改善箇所説明図

基準不適合発生箇所

改善の内容

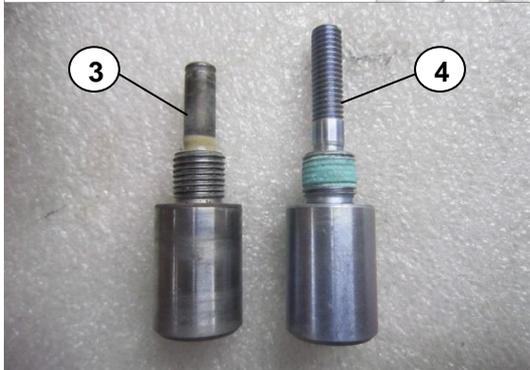
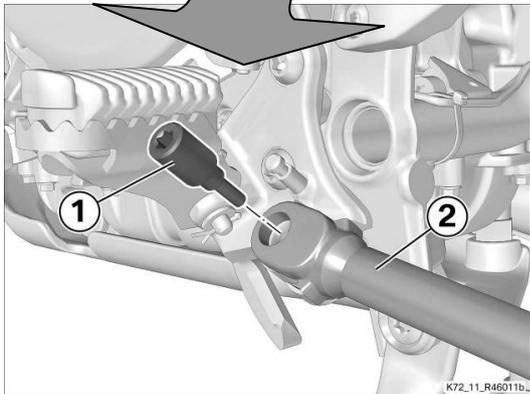
- ①: サイドスタンド固定ボルト
- ②: サイドスタンド
- ③: 対策前サイドスタンド固定ボルト (スナップリングにて固定)
- ④: 対策品サイドスタンド固定ボルト (ナットにて固定)

サイドスタンドスイッチの固定方法が不適切なため、固定が外れて当該スイッチが緩むことがある。そのため、ギアが入った状態でサイドスタンドが出された際に作動するべきエンジン停止機能が作動しないおそれがある。

全車両、サイドスタンドスイッチの固定方法をナットに変更する。また、当該固定方法に対応した対策品のサイドスタンド固定ボルトに交換する。

識別マーク(白点)

サイドスタンド固定ボルト上に白ペイントマークを付ける (図示とおりに)
